Pointers

MALLA DE ADMISION DE LOS GASES DE ESCAPE EN LOS TURBOCARGADORES

Fig.4 - Herramienta para la instalación del sello y de la tira de relleno

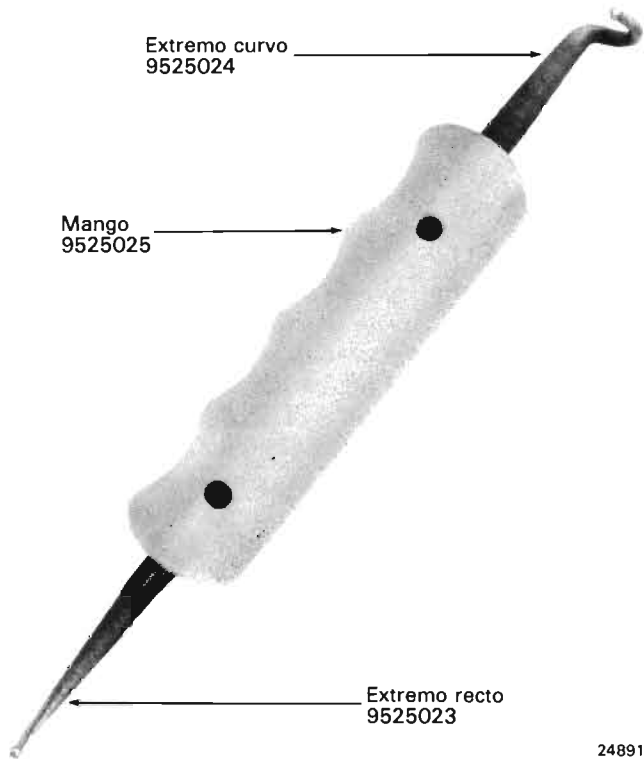
CORRECCION DE NUMERO DE CATALOGO

Hay una equivocación en el número de catálogo de la herramienta que se describe en el artículo de Pointers Núm. 2L-80 de enero 28, 1980, edición en

inglés, para la instalación del burlete para parabrisas. En la Fig. 4 aparecen los números de catálogo correcto; favor de hacer la anotación debida.

Fig.6 - Resorte de velocidad con fecha en clave

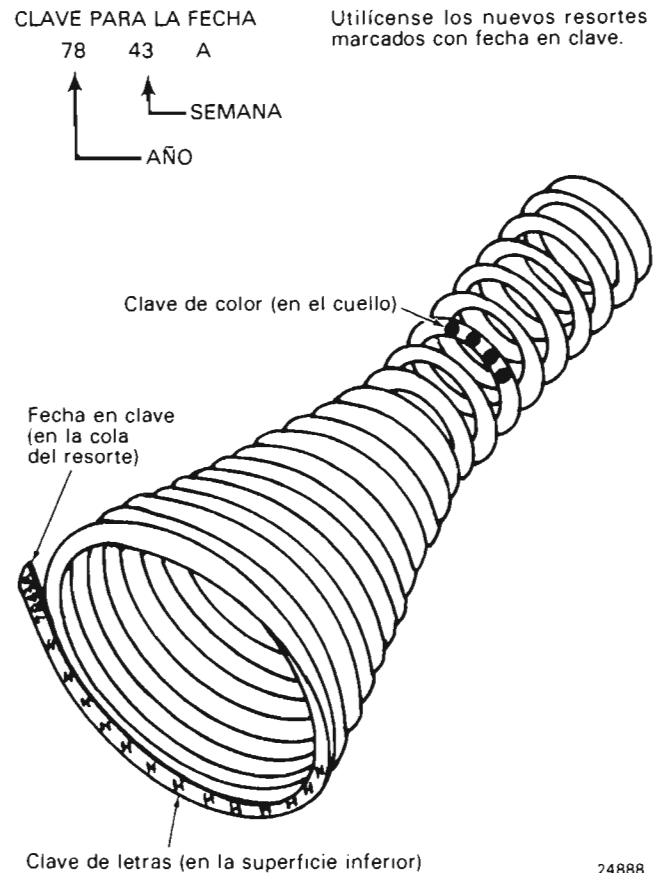
Todos los resortes de velocidad PGR fabricados a partir de noviembre de 1978 tienen una vida de ciclaje mejorada y se han marcado con una fecha en clave para su debida identificación, Fig. 6.

Cuando se haga una gran reparación al gobernador repónganse aquellos resortes marcados en clave con la letra "H" o con clave de color "AZUL-ROJO-ROJO-ROJO" que no lleven fecha en clave.

Repónganse además todos aquellos resortes que lleven una fecha en clave 9 años anterior a la fecha de reparación. Cuando se reponga un resorte de velocidad en un gobernador, estámpense en la placa de identificación del gobernador, en la esquina superior derecha, las letras TC y el año de la reposición. Por ejemplo, si el resorte se repone durante el año 1980, la placa deberá estamparse TC80.
